**Avis IRSN N° 2016-00391**

**Objet :** Synergy Health Marseille  
INB n° 147 (Gammaster)  
Procédure de chargement et de déchargement de sources (Révision G)

**Réf. :** Lettre CODEP-MRS-2016-018461 du 17 mai 2016

Schéma représentant les principales étapes d'une opération de chargement ou de déchargement de sources

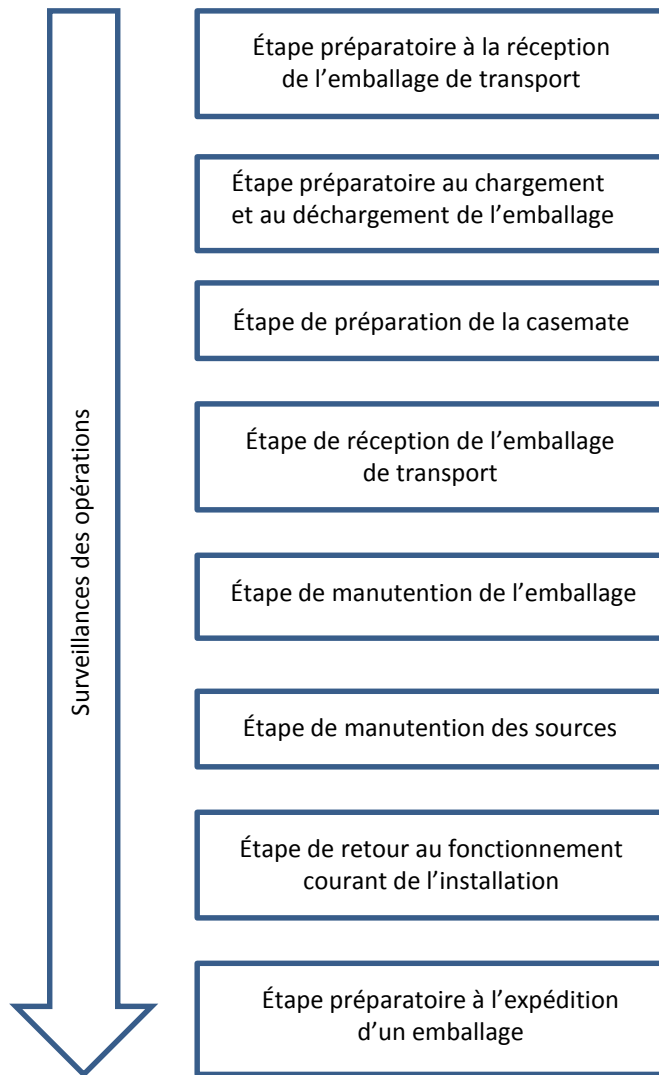
Une opération de chargement et de déchargement de sources peut être caractérisée par un certain nombre d'étapes tel que cela est représenté sur la figure jointe en annexe 4 au présent avis. À l'issue de son évaluation, l'IRSN estime que la révision G de la procédure, ainsi que les modes opératoires et les programmes de contrôles particuliers qui lui sont associés, comprennent globalement les dispositions nécessaires à la maîtrise des risques associés aux différentes étapes de l'opération (risques d'exposition externe aux rayonnements ionisants, risques liés aux chutes d'un emballage de transport...). **L'IRSN a cependant identifié que la procédure, les modes opératoires ou les programmes particuliers associés pourraient être complétés sur les points qui font l'objet des observations PR-O1 à PR-O6 formulées en annexe 1 au présent avis.**
